**Poe kinnistu ehitusloa eelnõu
kooskõlastamata jätmine**

Olete esitanud meile kooskõlastamiseks Tartu maakonna Kastre valla Lääniste küla Poe kinnistu ehitusloa eelnõu (menetlus nr 473906, EHR kood nr 104028387).

Ehitusluba antakse olemasoleva hoone ümberehitamiseks külalistemajaks. Ehitusloa aluseks on Kesk Projekt OÜ, töö nr EP-20-25 „*Elamu laiendamine külalistemajaks*“, versioon 27.04.2025.

Joonis 1. Vajadusel riigitee ristumiskoha nähtavusallas likvideeritav võsa/hekk, väljavõte projekti asendiplaanist

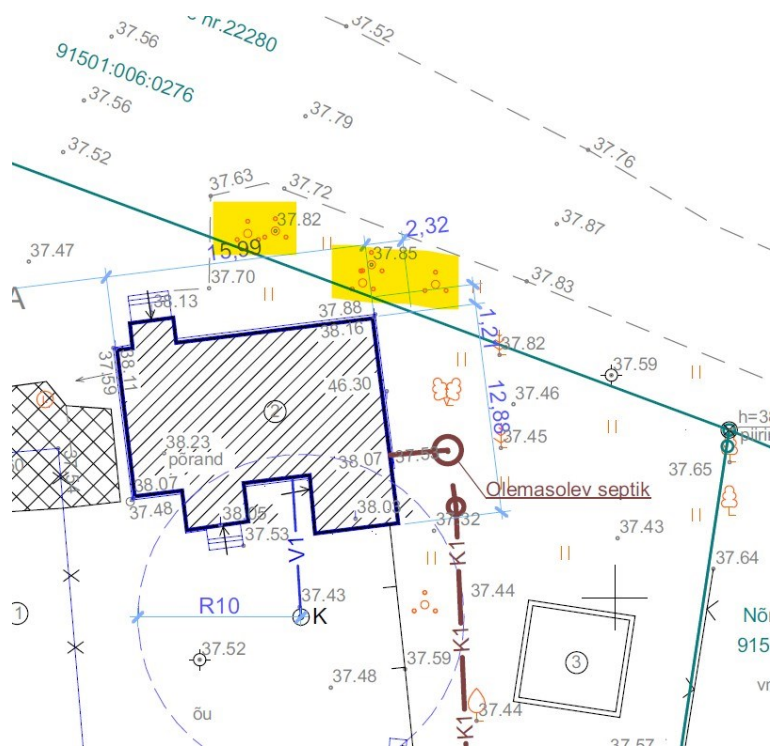
3. Projektis kasutada riikliku teeregistri (<http://teeregister.riik.ee>) põhiseid teede numbreid ja nimetusi.
4. Asendiplaanile kanda (ja seletuskirjas kirjeldada) kliimaministri 17.11.2023 [määruse nr 71](#) „Tee projekteerimise normid“ lisa 1 tabeli 18 ja lisa 2 joonise 8 kohased riigitee ristumiskoha nähtavuskolmnurgad, milles ei tohi paikneda nähtavust piiravaid takistusi. Vajadusel näha ette võsa/heki likvideerimine (Joonis 1, EhS § 72 lg 2). Likvideeritav haljastus tuleb vastavalt tähistada ka asendiplaanil.
Oleme teadlikud, et kirjeldatud võsa/hekk asub riigitee alusel maaüksusel (katastritunnus 91501:006:0276) ning anname siinkohal nõusoleku Poe kinnistu omanikule vajadusel ilmnemisel nimetatud võsa/heki likvideerimiseks.

Joonis 2. Avalik jäätmekonteiner, tänavavaade seisuga aprill 2024

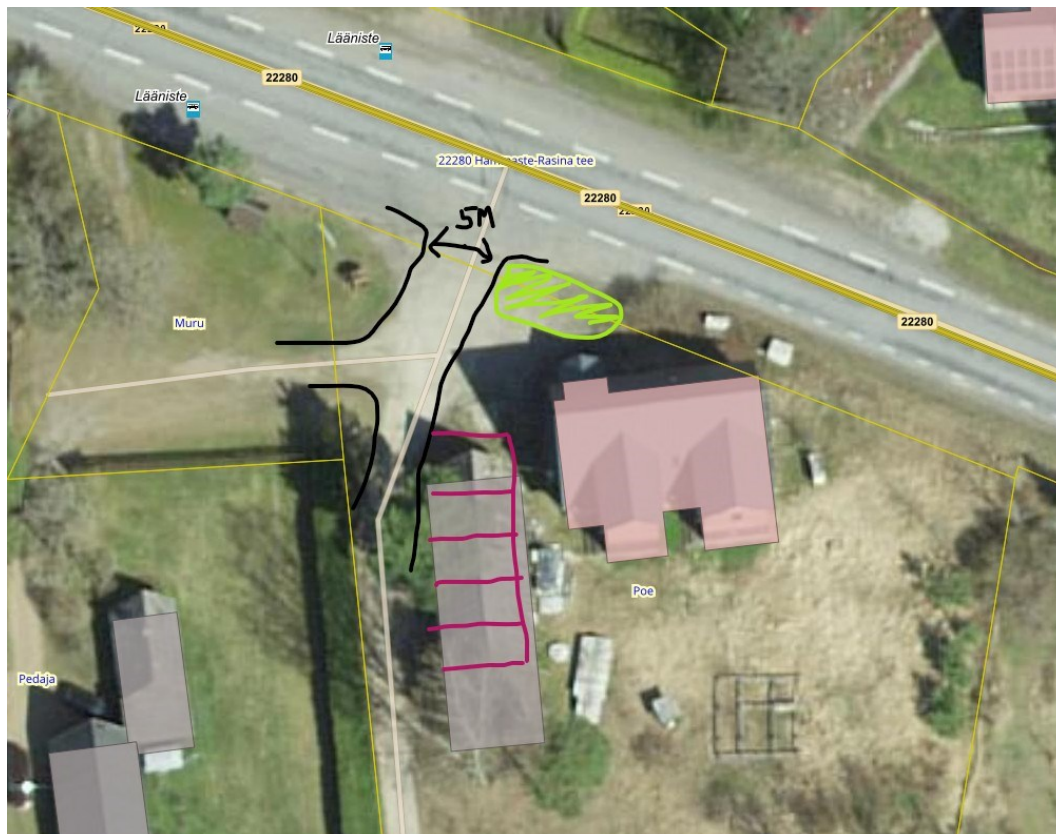
- 6.2. Hetkel asub kinnistu kõrvalhoone otsaseina juures avalik jäätmekonteiner (Joonis 2).
Projektiga nähakse ette kõrvalhoone lammutamine ning osaliselt selle asemele „planeeritava tee“ kavandamine (Lisa 2). Projektis ei ole käsitletud avaliku jäätmekonteineri likvideerimist või selle teisaldamist projekteeritava ala piirides. Palume käsitleda projektis avaliku jäätmekonteineriga seonduvat – nii selle likvideerimist või teisaldamist. Jäätmekonteineri teisaldamisel arvestada vajadusega tagada avalikule jäätmekonteinerile juurdepääs (kasutajad ning tühjendamine, vt ka ülal p 5).
